Optická zmena vodiacej kladky 532 0138 10

Obj. č.: 532 0138 10

Stav 05.2009
INA 0030

Obr. 2: 532 0138 10 - nové vyhotovenie

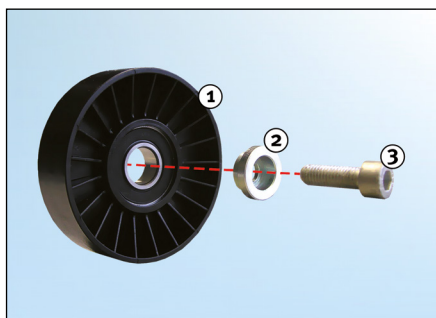
4. Kartónová podložka (zaistenie skrutky – pred montážou odstrániť)
5. Vodiaca kladka „nové vyhotovenie“
6. Skrutka (distančný diel je už integrovaný)

Obr. 1: 532 0138 10 - staré vyhotovenie

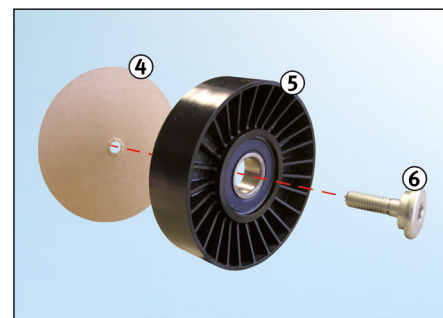
V rámci neustáleho vývoja našich produktov bola modifikovaná vodiaca kladka s objednávkovým číslom 532 0138 10.

Táto servisná informácia ukazuje optické odlišnosti „starého“ a „nového“ vyhotovenia.

1. Vodiaca kladka „staré vyhotovenie“
2. Distančný diel
3. Skrutka
